改善箇所説明図

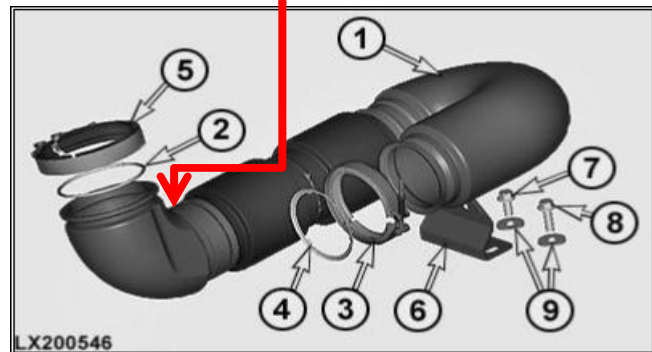
不具合箇所

排気管の構造が不適切なため、エンジンからの振動により、排気管に亀裂が発生する場合があります。そのため、そのままの状態で使用を続けると、亀裂から排出ガスが漏れ出したり、騒音が増大するおそれがある。

全車両、排気管を対策品に交換する。

⑥マウントステー部に白色のペイントを塗布する。
